Mission régionale d'autorité environnementale

**Avis délibéré de la Mission Régionale  
d'Autorité environnementale  
de La Réunion  
sur le projet d'accès au Centre de Traitement  
et de Valorisation de Déchets (CTVD)  
en passant sous le pont de la rivière Saint-Etienne  
sur la commune de Saint-Pierre**

n°MRAe 2018APREU16

Copyright IGN – localisation du projet routier

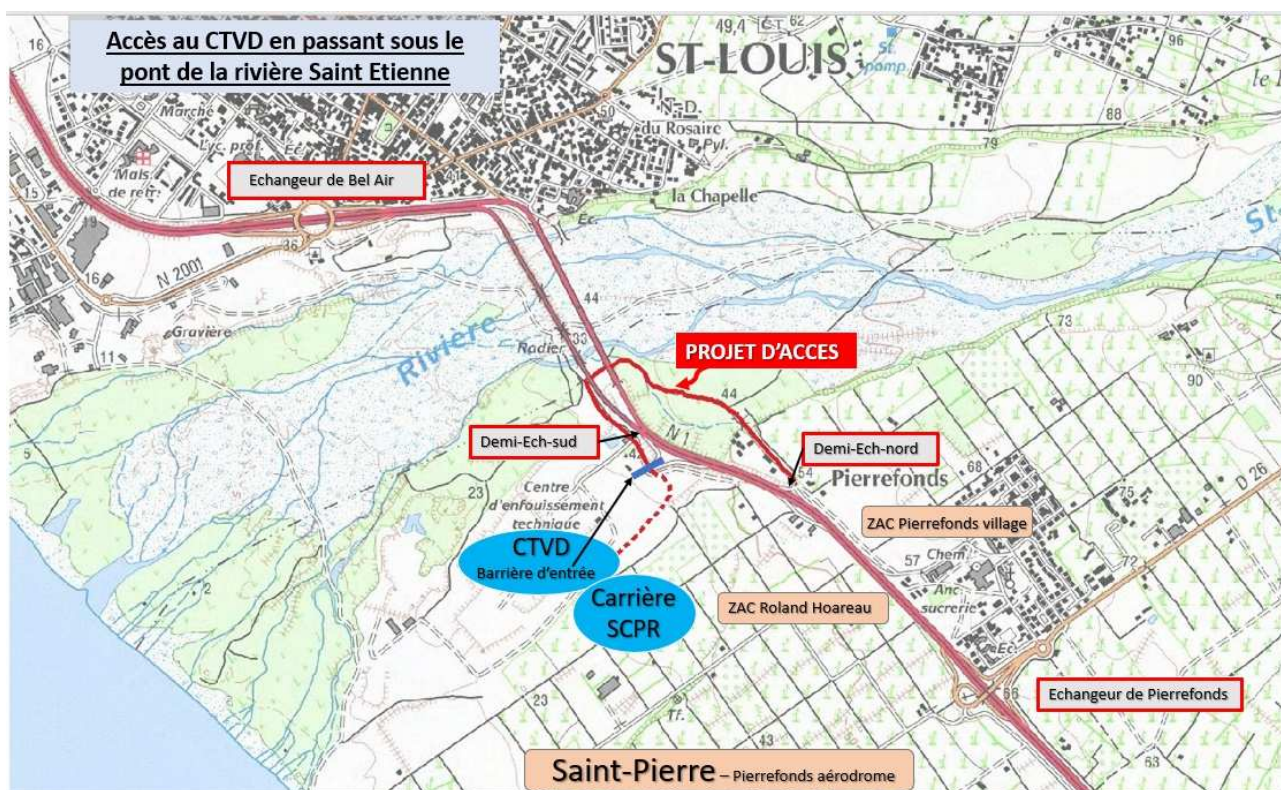
- *L'Ae recommande que les tracés et priorités de passage soient explicités au niveau du raccordement du demi-échangeur sud de la RN 1, pour tous les flux, en entrée et en sortie, avec ou sans bretelle de raccordement à la ZAC Roland Hoareau.*

- *L'Ae estime que le gabarit en largeur de la nouvelle route (2 voies de 3 mètres) est contraignant pour les croisements de camions et recommande de revoir le dimensionnement du projet (largeur minimale de roulement de 7 mètres, et des surlargeurs en virage et en pente) afin d'assurer une meilleure sécurité routière.*

- *L'Ae recommande d'explicitier l'emprise de la nouvelle route au niveau du lit majeur de la rivière Saint-Etienne et de localiser les équipements pour la fermeture en cas de crue, en application de la mesure M26 (page 201) (mise en place de barrières levantes, de portails coulissants motorisés et d'aires de retournement aux extrémités de la voie).*
